## Technical Bulletin N° 20

SUBJECT Pédalier / Footrest

PARTS Butée pédale d'accélérateur / Throttle pedal stop bracket

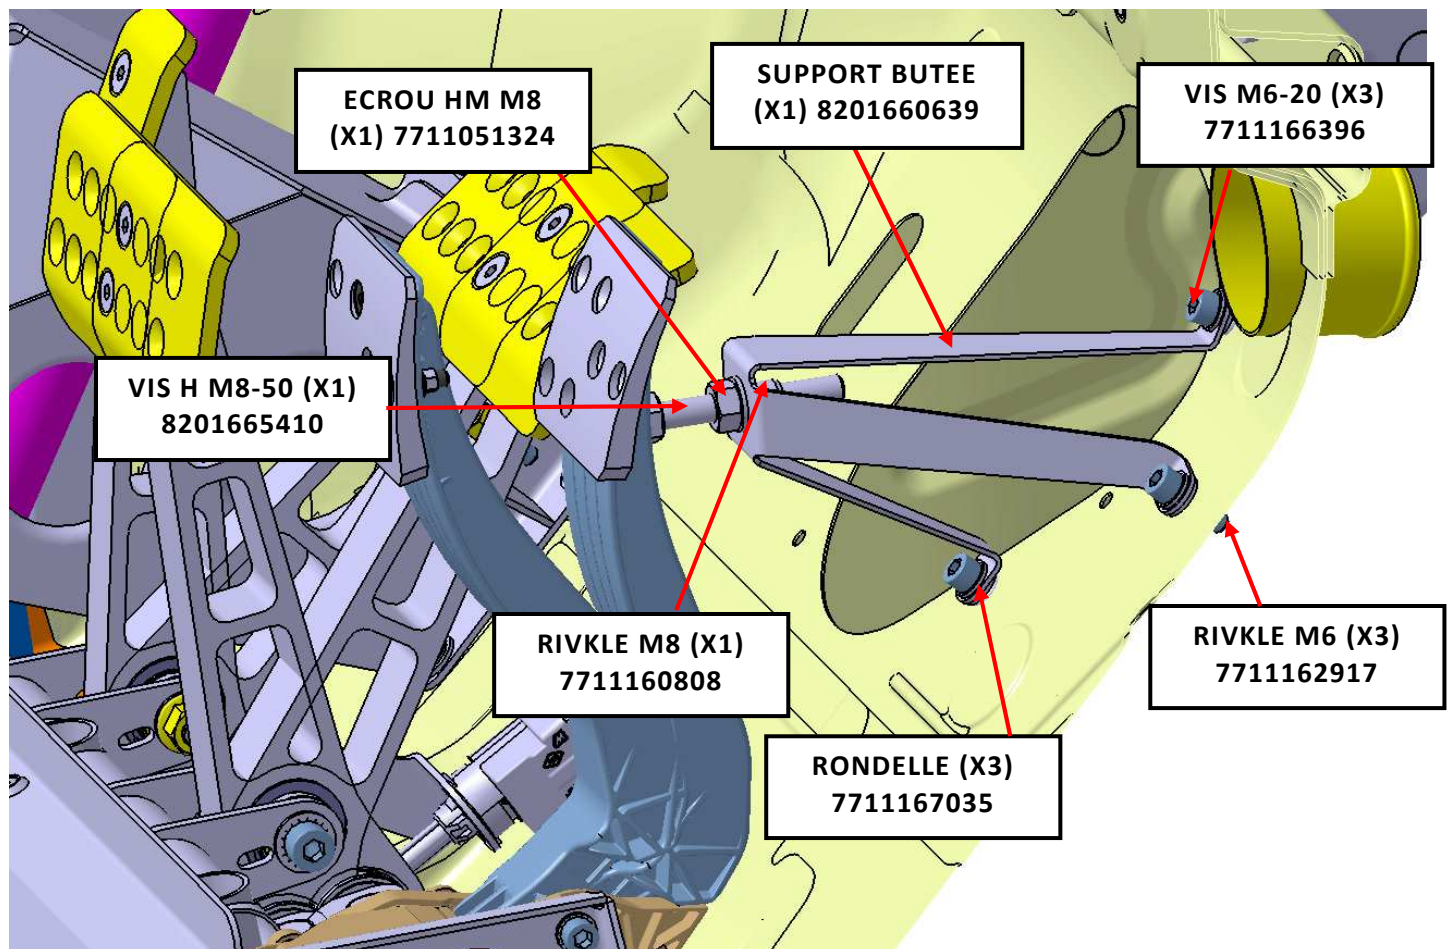
Afin d'éviter la casse de la pédale d'accélérateur, un kit butée (77 11 168 147) est maintenant disponible chez Alpine. La butée se monte comme sur la photo ci-dessous. Une fois le montage effectué, il faut bien régler la vis M8 afin d'être en butée avec la pédale d'accélérateur complètement enfoncée.

*(vous pouvez vérifier au dash sur la page moteur que la valeur à fond est bien à 100%)*

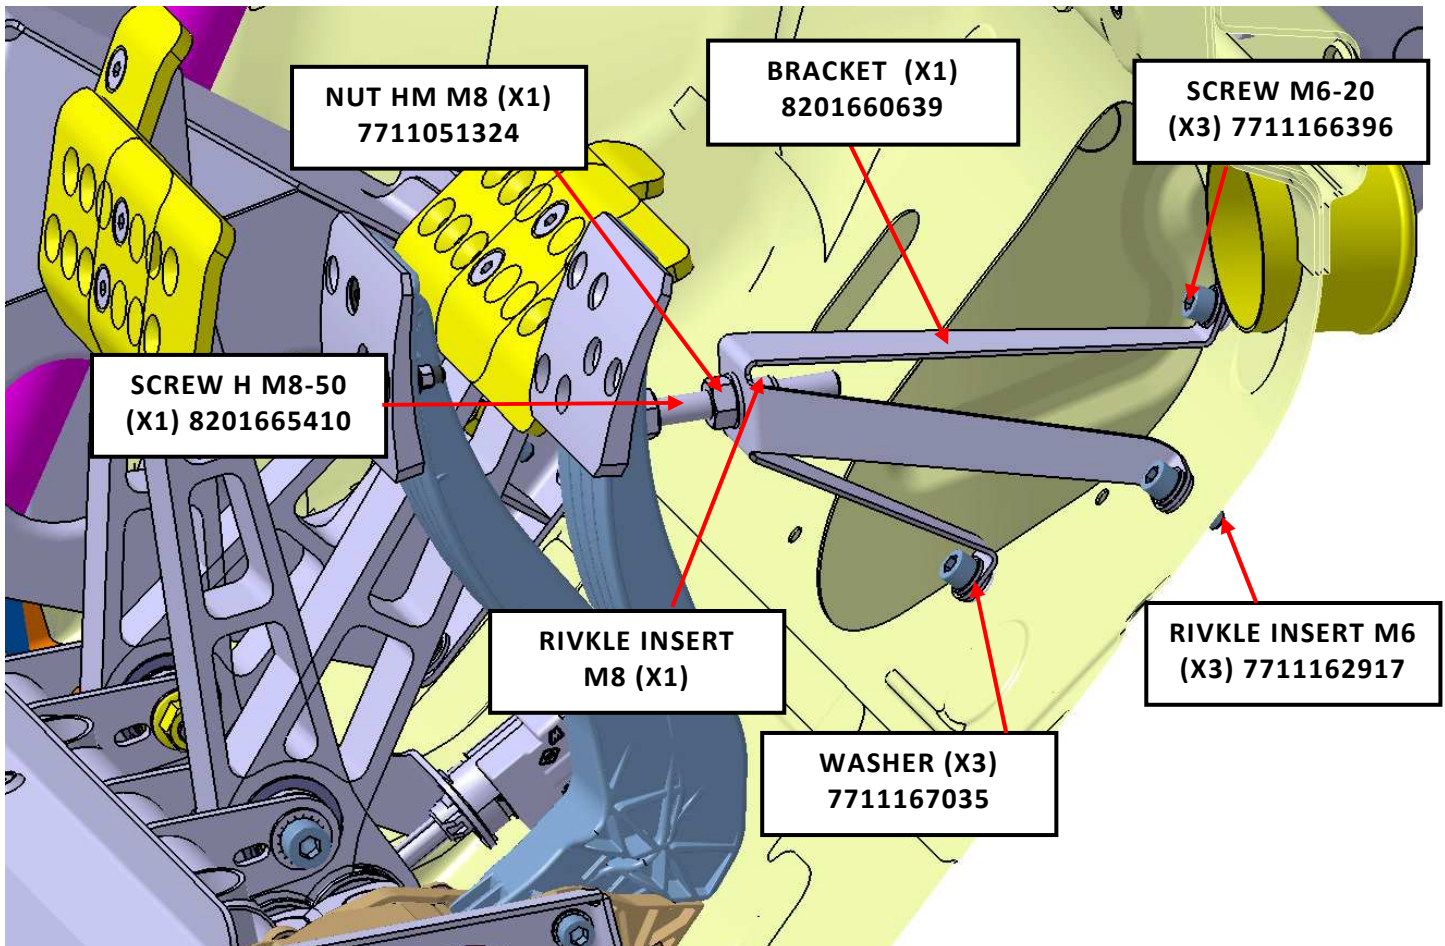
To prevent the failure of the throttle pedal, a stop bracket kit (77 11 168 147) is now available at Alpine. The device is fitted as shown on the picture below. Once fitted, you need to correctly set the M8 screw against the back of the pedal when the pedal is fully depressed.  
*(you can check on the dashboard, "engine page", that the value of the pedal fully depressed is well 100%)*
